|  | <p>Fundação Estadual do Meio Ambiente Unidade Regional de Regularização Ambiental Zona da Mata - Coordenação de Análise Técnica</p> | PAPELETA DE DESPACHO |

| Empreendimento: Vieira Terraplanagem e Materiais de Construção LTDA | CNPJ: 47.708.469/0001-43 |
| Processo: 23123/2025 | Município: Mercês |
| Assunto: Sugestão de arquivamento do Processo | |

Imagen 01: Planta apresentada nos autos do processo.

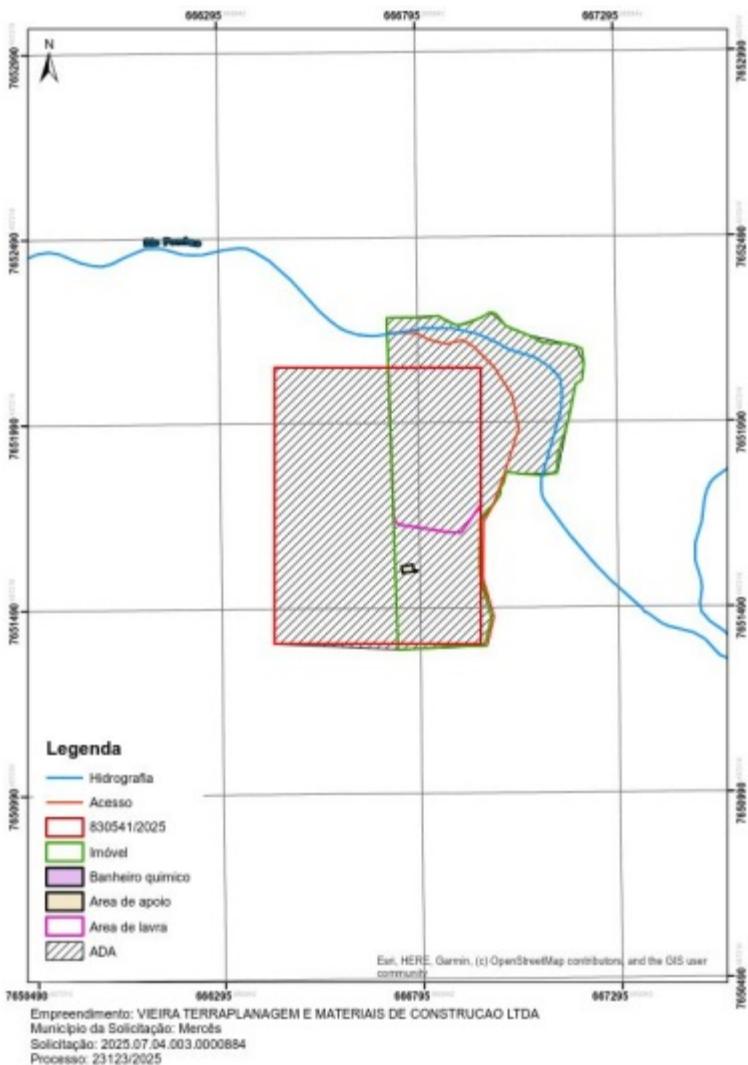
Em resposta foram apresentadas 3 Plantas Topográficas apenas no formato pdf, não tendo sido apresentadas em formato shapefile, conforme solicitado. Além da Planta Topográfica apresentada que se encontra na imagem abaixo, também foram apresentadas outras duas Plantas Topográficas com as mesmas informações demarcadas, sendo uma com imagem de satélite e outra com curvas de nível.

Como é possível observar através das informações das Plantas apresentadas, **não** foi demarcada Área de Preservação Permanente - APP na área do imóvel, foi apenas demarcada a hidrografia inserida na área do empreendimento.

Entretanto, a planta apresentada não delimitou as Áreas de Preservação Permanente (APP), tendo sido indicada apenas a hidrografia existente na área do empreendimento. Ademais, a localização das APPs indicadas no CAR não coincide com a hidrografia demarcada na planta apresentada.

Tal inconsistência técnica impede a correta análise espacial do empreendimento, inviabilizando a verificação de eventual sobreposição entre as estruturas/atividades do empreendimento e áreas protegidas por lei.

Destaca-se que essa informação é essencial para a verificação da viabilidade locacional da atividade pretendida. Dessa forma, a não apresentação da planta com a devida delimitação das áreas ambientalmente protegidas configura pendência técnica essencial, que impede a continuidade da análise do processo de licenciamento ambiental.

- Informação Complementar de Id. 215830, na qual foi requerida: A Planta apresentada só possui a delimitação da área de lavra e do polígono ANM. A mesma não possui a delimitação do imóvel (que é a área do empreendimento e área que foi anuída). Também não foi delimitada a ADA do empreendimento, acessos, área de apoio (foi informado que haverá banheiro no empreendimento), APP, etc...

Deve-se apresentar nova Planta em PDF (e também em arquivo shapefile), acompanhada de ART, com TODAS as informações que constam no Termo de Referência do RAS:

“Arquivo shapefile e PDF de Planta topográfica planialtimétrica georreferenciada acompanhada de ART, contendo delimitações da poligonal da ANM; da área diretamente afetada (ADA) do empreendimento; das áreas de lavra e disposição de estéril e rejeitos; da infraestrutura do empreendimento e suas áreas correspondentes; da área ocupada por atividades acessórias objeto do presente RAS, inclusive estradas para transporte de minério/rejeito externas aos limites do empreendimento; dos acessos existentes; da rede hidrográfica local e do entorno do empreendimento,

incluindo nascentes; rede de monitoramento de recursos hídricos superficiais e subterrâneos; Área de Reserva Legal; Áreas de Preservação Permanente; dentre outros aspectos ambientais relevantes.”.

Imagen 02: Print da Ficha do imóvel - GEO, do Sistema de Cadastro Ambiental Rural.

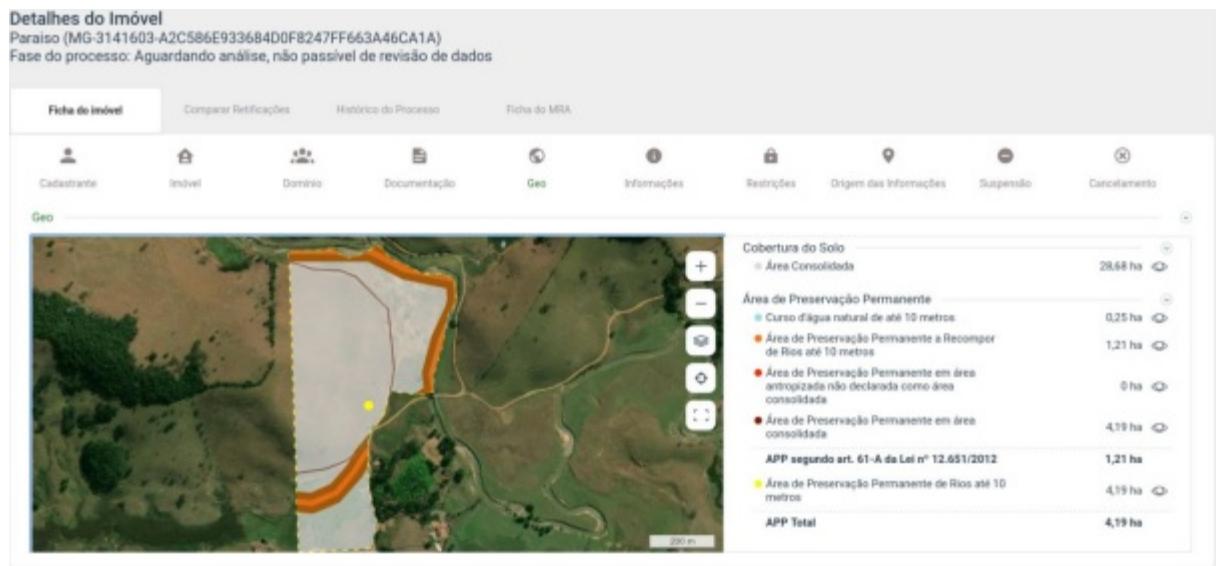
Contudo, no CAR MG-3141603-A2C586E933684D0F8247FF663A46CA1A, referente ao imóvel em que se localiza o empreendimento, foi demarcada uma área de 4,19 ha de APP de rios até 10 metros. E conforme pode-se observar na imagem abaixo, a Área de Preservação Permanente de cursos d'água demarcada no CAR difere-se em localização da área de hidrografia demarcada na Planta apresentada.
